段上小学校大規模改修他工事にかかる工事請負契約変更に関する意見決定の件

工事請負契約変更の件

(議案第●●●号) 工事請負契約変更の件〔段上小学校大規模改修他工事〕

②機械室の見え隠れ部のアスベスト除去

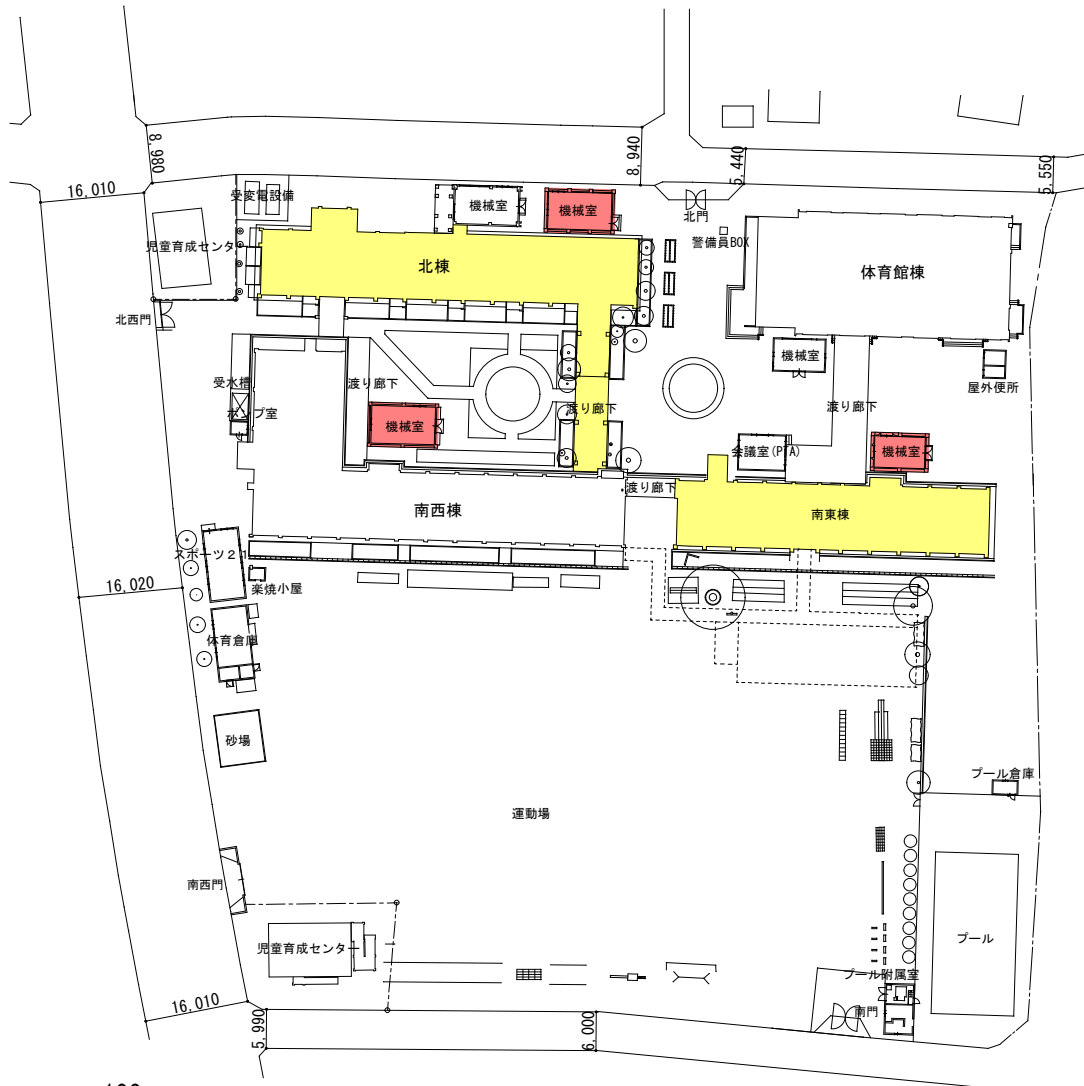
内容：機械室内部の電気盤裏等の吹付石綿の除去

③南西棟北面ダクトスペース撤去・改修

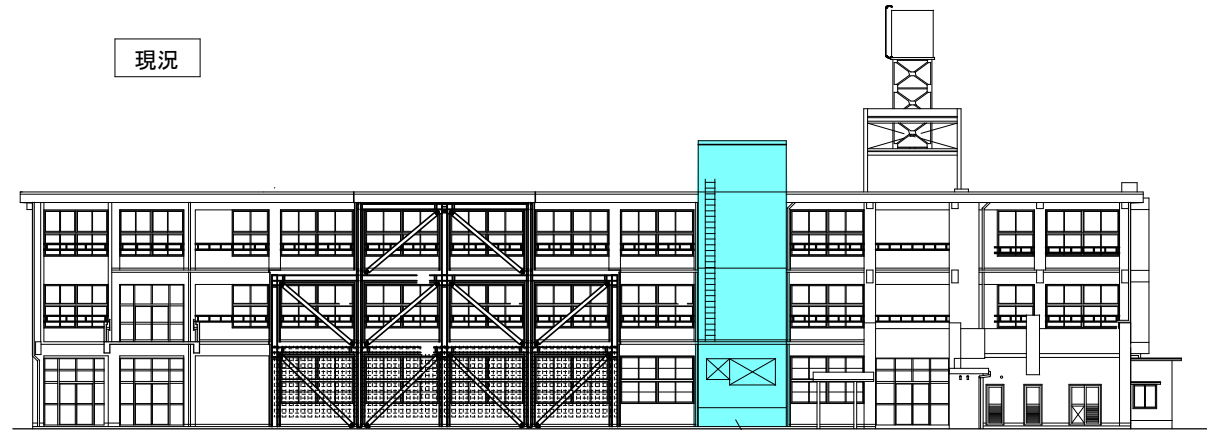
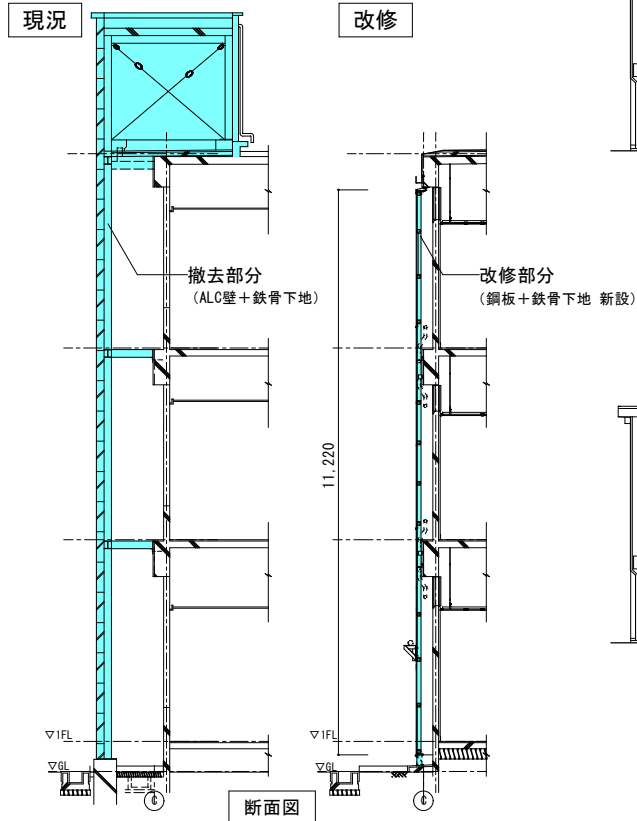
内容：劣化したダクトスペース壁材（ALC壁、鉄骨下地）を撤去し新たに壁材を設置した（鉄板材、鉄骨下地）
